**5. FNP-Änderung des Marktes Markt Taschendorf und
Vorhabenbezogener Bebauungsplan „Photovoltaik Hombeer - Kellerflur“**

**Frühzeitige Beteiligung der Behörden und sonstiger Träger öffentlicher Be-
lange gemäß § 4 Abs. 1 BauGB sowie Abstimmung mit den Nachbargemein-
den gemäß § 2 Abs. 2 BauGB**

**hier: Ingenieurbüro Anfrage Windkraft / Photovoltaik
Frühzeit. Beteiligung 5. FNP-Änd Markt Taschendorf und VBP Photovoltaik
Hombeer - Kellerflur**

Planwerk: Onlineauskunft
 Maßstab: 1 : 2500
 Datum: 30.11.2021
 Ersteller: mapsservice

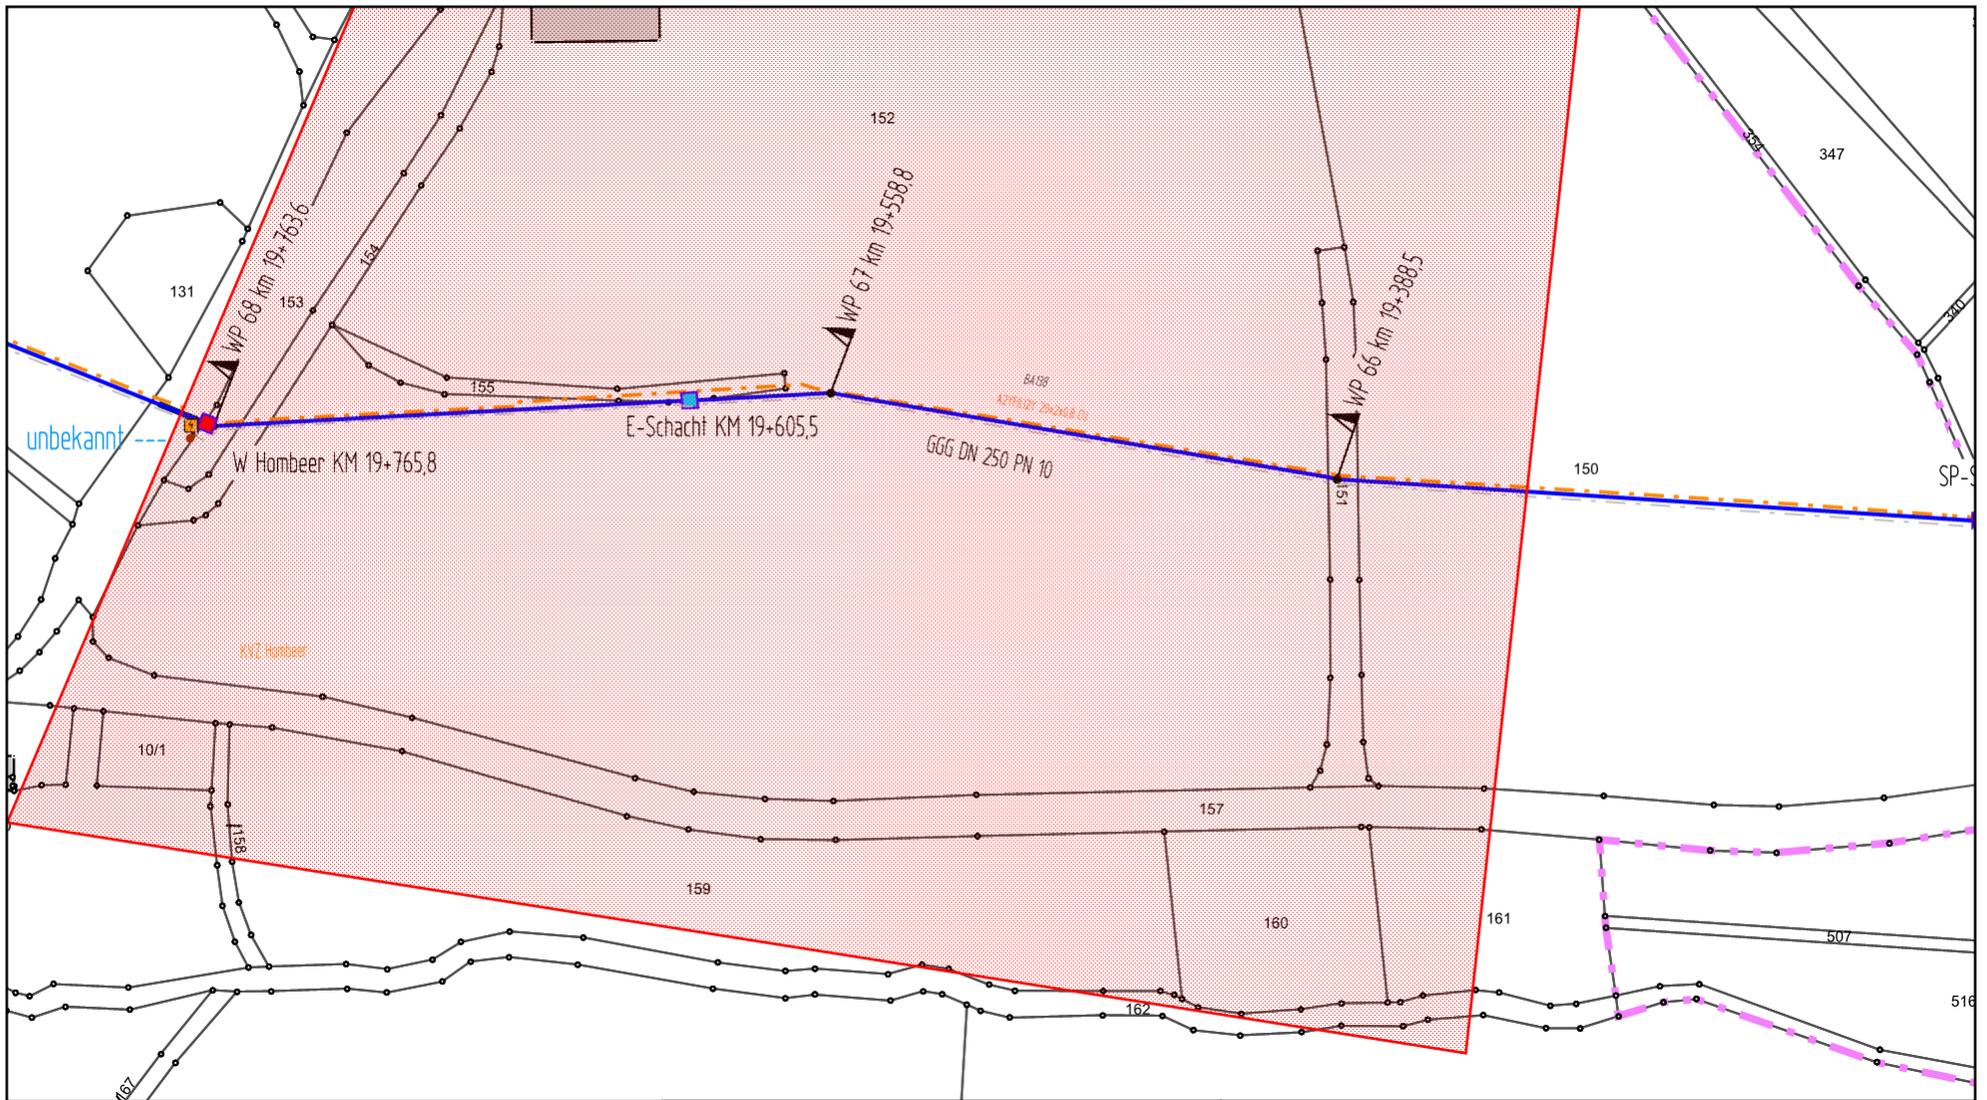
die Überprüfung ihrer Anfrage hat ergeben, dass Ihre geplante Maßnahme folgende Anlagen der Fernwasserversorgung Franken berührt:

Stichleitung Weisachgrund: XIII/14; W Hombeer - PW Taschendorf; GGG 250 (Status: in Betrieb)

Stichleitung Weisachgrund: Spülleitung; W Hombeer KM 19.77; GGG 200 (Status: in Betrieb)

Stichleitung Weisachgrund: XIII/14; W Pretzdorf - W Hombeer; GGG 250 (Status: in Betrieb)

Stichleitung Weisachgrund: XIII/14; W Pretzdorf - W Hombeer; GGG 250 (Status: in Betrieb)

Dies gilt insbesondere für die Erstellung von Photovoltaikanlagen. Bei einem Rohrschaden kann auch außerhalb des 6 m breiten Schutzstreifens die geplante Photovoltaikanlage durch schwere Baugeräte für die erforderlichen Reparaturen gefährdet sein.

Erst ab einem Abstand der Photovoltaikanlage von mind. 9 m von der Fernleitungsachse kann diese Gefährdung ausgeschlossen werden. Wir bitten dies bei der bestehenden Planung zu berücksichtigen.
